## RZUT PARTERU 1:100

| Nazwa i adres Inwestycji :             | Modernizacja budynku Przedszkola nr 19 przy ul.Konopnickiej 1 w Łodziu – dostosowanie budynku dla uczniów zgodnych z przepisami p.poz. |  |            |
| Temat                                  | RZUT PARTERU   |  |            |

**CACZ-1-03 Exterior wall hood**

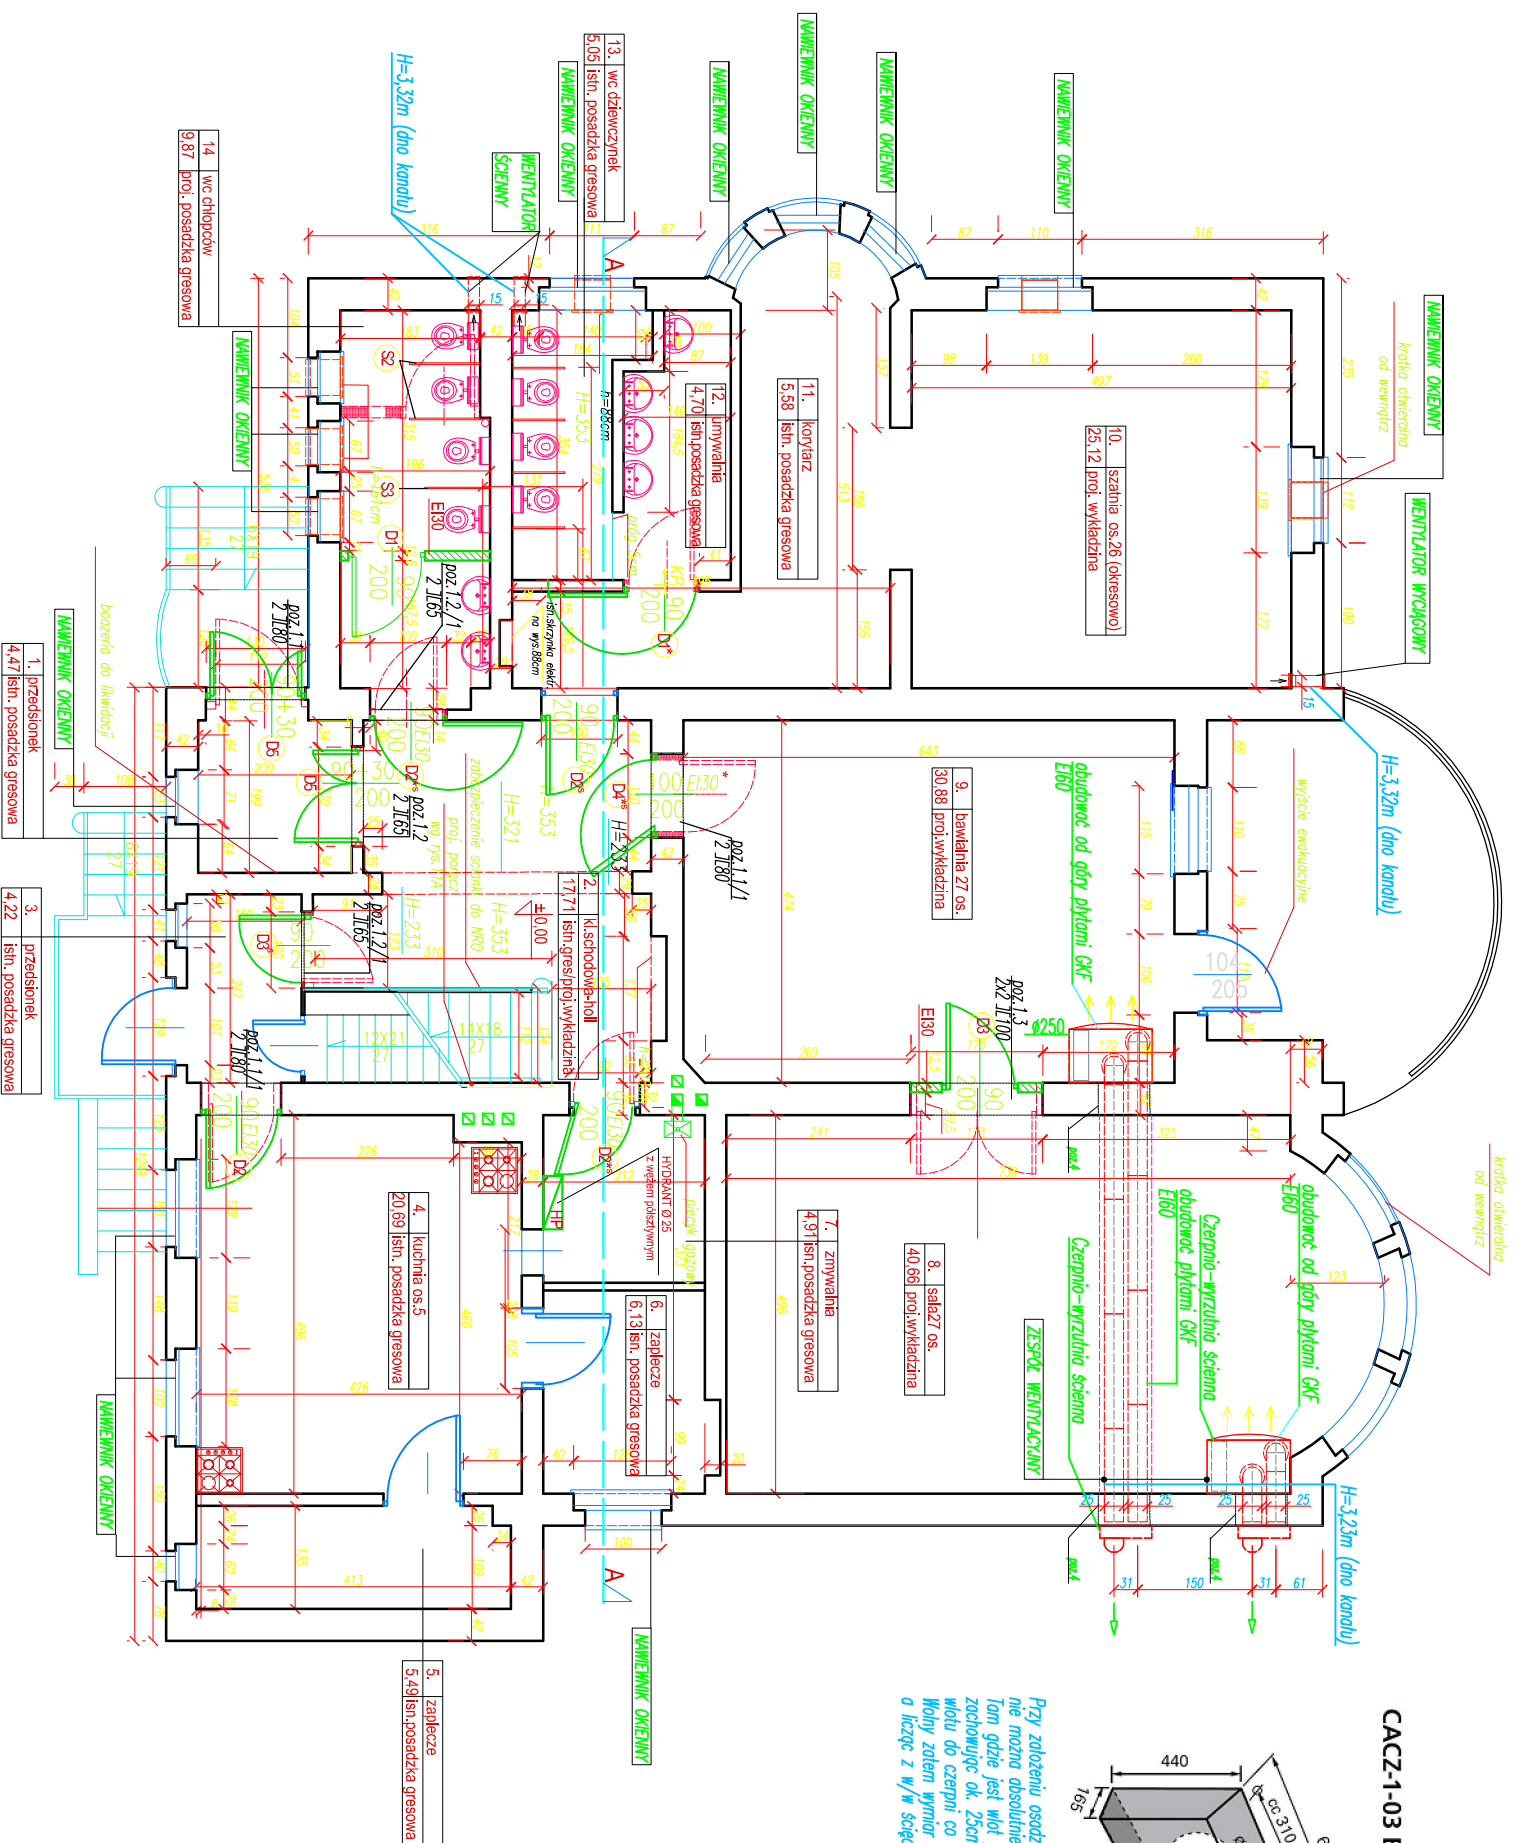
Przy założeniu osiedlenia czepno-wiruzi, ściennę w stropionie nie można absolutnie przyszlusć od dołu w/w. CAŁE 1-03  
tam gdzie jest wlot powietrza do czepna (niebista pądziona strzałki),  
zaczynając ok. 23cm czepna wolnej powierzchni w postaci ścięcia w kierunku  
wlotu do czepna to przy 14cm warstwy stropionu dół był ścięciem 29  
Wolny zalew wynurzał na elewacji bez izolacji term. powinien wynosić 680x440mm  
dł. licząc z w/w. ścięciem 680x690mm
